改善箇所説明図

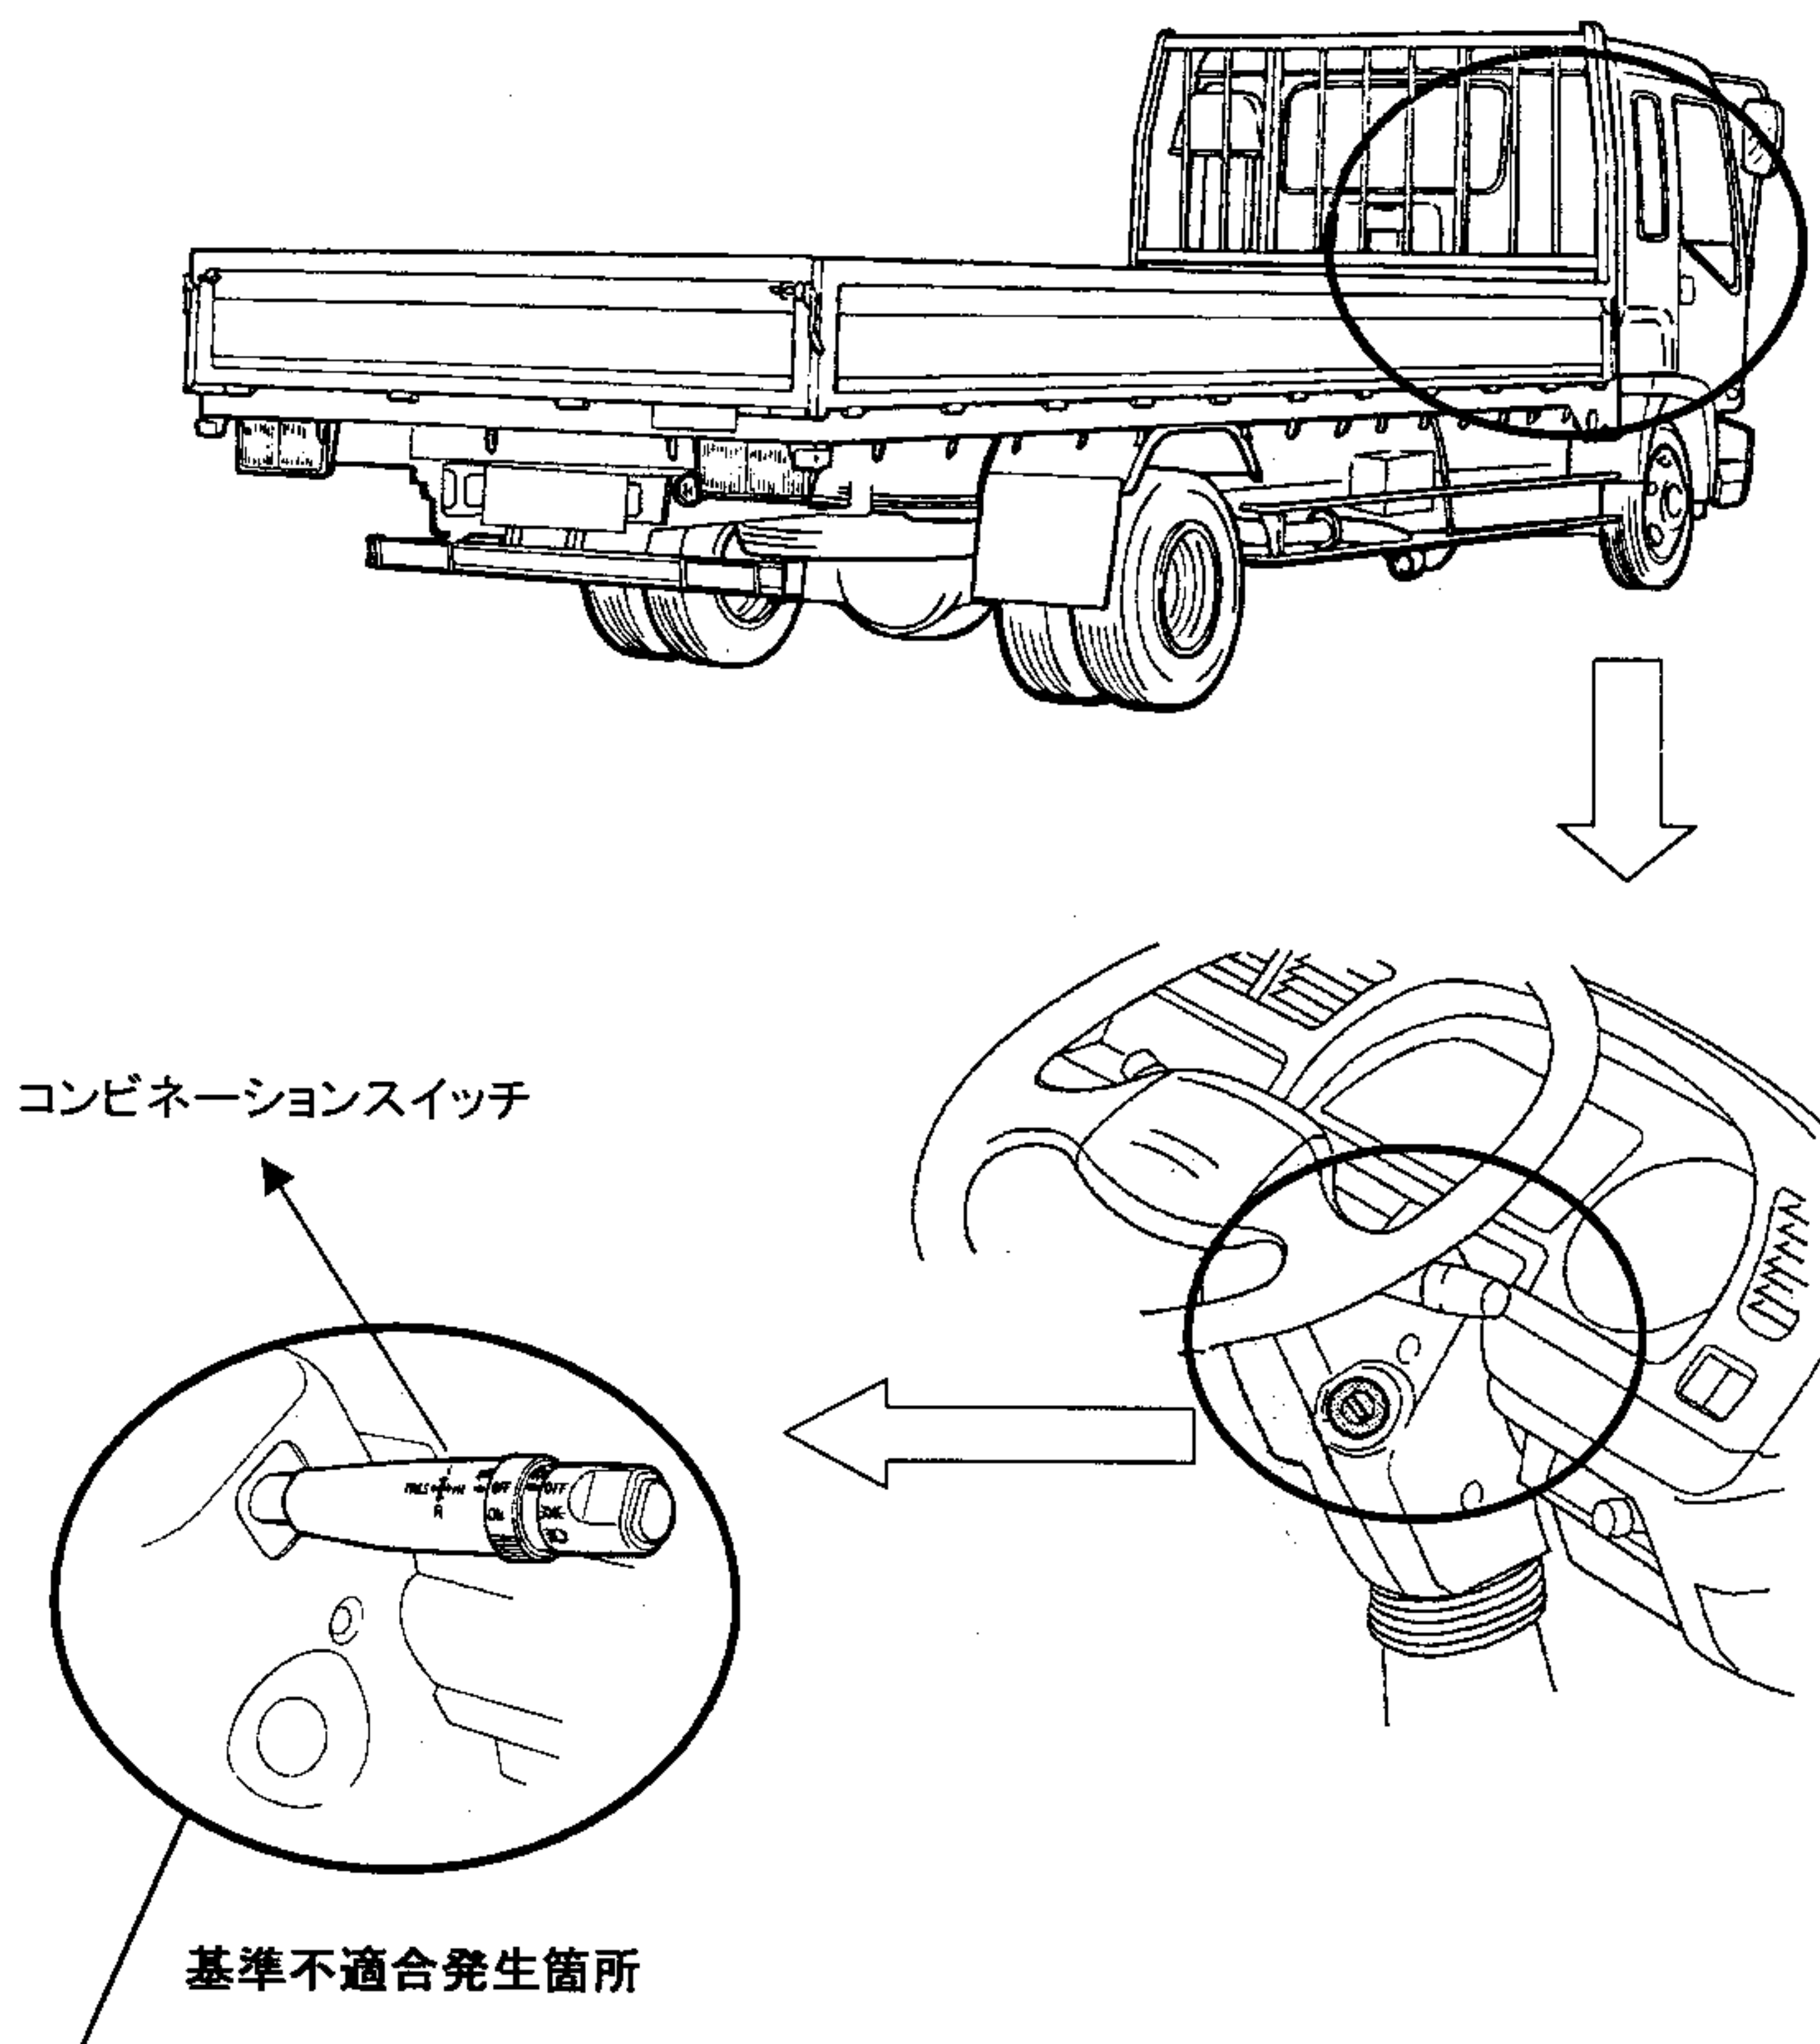
コンビネーションスイッチ内部の側方照射灯スイッチの接点形状が不適切なため、車線を変更する際等、コンビネーションスイッチをそのストロークの中間位置に保持した状態で側方照射灯を点灯させる操作を行なうと、当該接点間にアーク放電が発生して接点が摩耗し、摩耗粉が基板上に堆積するものがある。そのため、基板上の接点間が短絡して発熱し、火災に至るおそれがある。

全車両、側方照射灯スイッチの作動を点検し、側方照射灯スイッチ回路にリレーを追加する。

識別:ステアリングチルトレバーに白色ペイントを塗布する。
